VERSLAG VAN ONDERZOEK: HUISHOUDELIJKE ELEKTRISCHE INSTALLATIE

39.831

Eigenaar Emile Banningstraat 10 - 1050 Elsene
Emile Banningstraat 10 - 1050 Elsene België

Verdeelbord 1

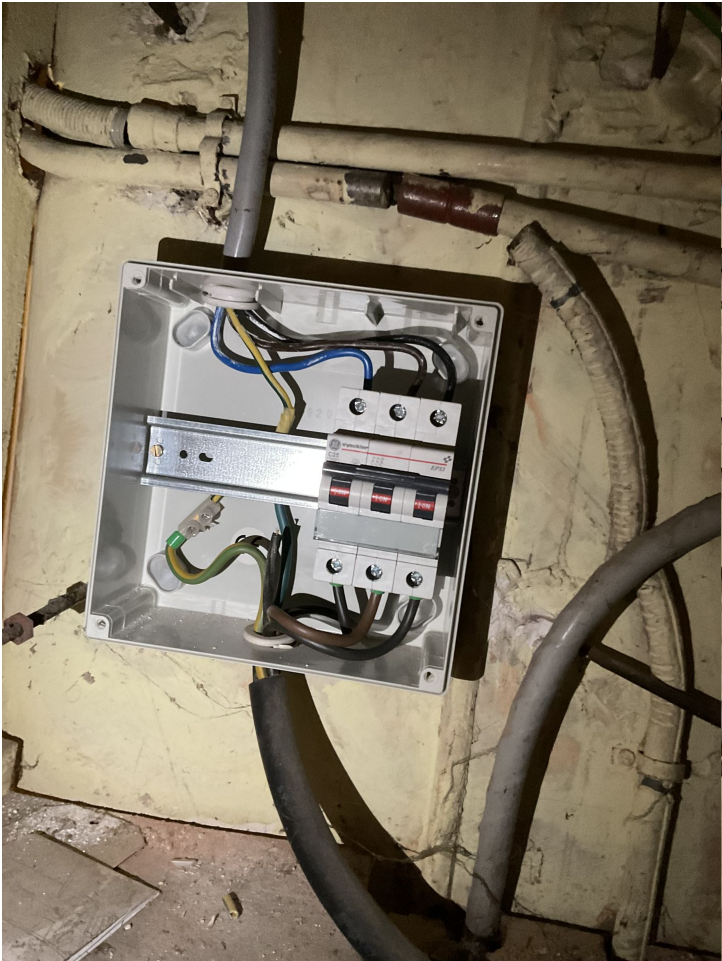
Automaat van de teller is niet leesbaar

BESLUIT : NIET CONFORM

Verdeelbord 2

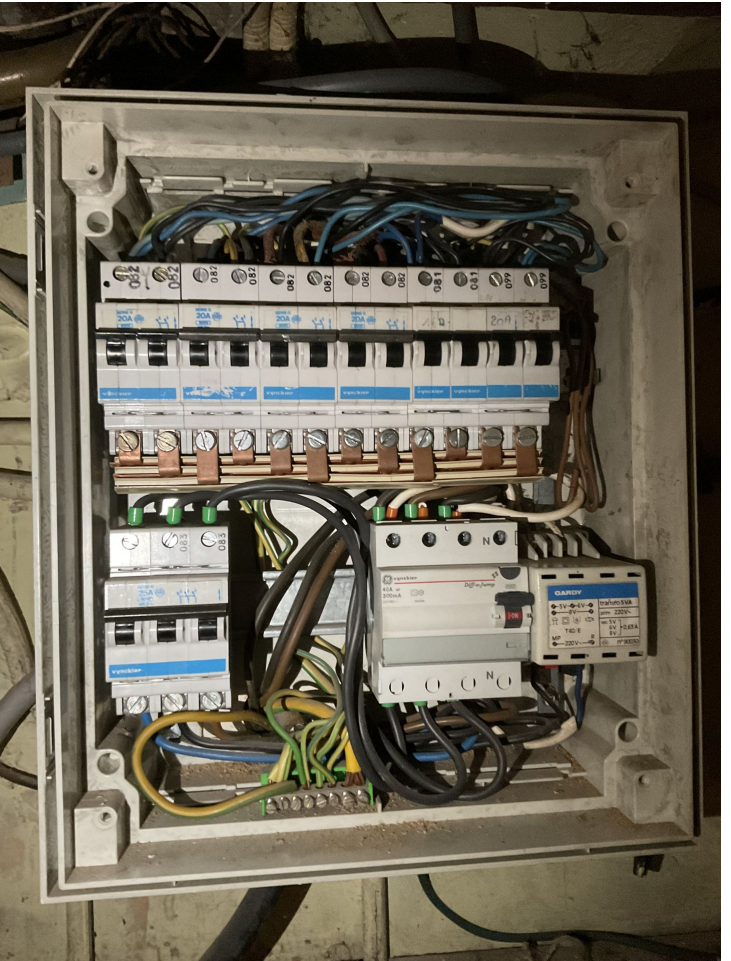
Bewoordingen	Paragraaf
De isolatieweerstand van deze kring is onvoldoende en dient op een waarde gebracht te worden die hoger is dan 500.000 Ohm.	B1: 6.4.5.1.; B3: 6.4.5.2.
Een aarding verwezenlijken overeenkomstig de voorschriften.	B1: 4.2.3; 5.4.2.; 5.4.3.
Een hoofd-equipotentiaalverbinding is te installeren en te verbinden.	B1: 4.2.3.2.; 4.2.3.4.; 5.4.4.1.; B3: 4.2.3.2.; 4.2.3.4.; 5.4.4.1.
De aansluitingen van de hoofd-equipotentiaalverbindingen (water-, gasleiding, vertrek- en terugvoerleiding van verwarming) dienen vervolledigd te worden.	B1: 4.2.3.2.; B3: 4.2.3.2.
Een afzonderlijke differentieelschakelaar met een gevoeligheid van 30 mA plaatsen voor de installaties van badkamer(s).	B1: 4.2.4.3.
Een afzonderlijke differentieelschakelaar met een gevoeligheid van 30 mA plaatsen voor wasmachine, vaatwasmachine en/of droogkast en gelijkaardige toestellen.	B1: 4.2.4.3.
Eendraadsschema('s) van de installatie is (zijn) te voorzien.	B1: 3.1.2.; 9.1.1; 9.1.2; B3: 3.1.2.

Situatieschema('s) van de installatie is (zijn) te voorzien.	B1: 9.1.2.
De nominale spanning dient duidelijk vermeld te worden op een oordeelkundig gekozen plaats.	
Pictogram "levensgevaar" dient op degelijke wijze aangebracht te worden.	
Geen koperen overbruggingsbaar gebruiken

Bewoordingen	Paragraaf
Overbruggingsbaar vervangen	
Aardingsonderbreker ontbreekt of is moeilijk/niet bereikbaar. De aardspreidingsweerstand kon niet gemeten worden. Deze dient bij voorkeur kleiner te zijn dan 30ohm.	
Kalibreer element plaatsen voor de penautomaten of zekeringen of vervangen

Stopcontacten mogen niet los staan aan de muur, moet vastzitten
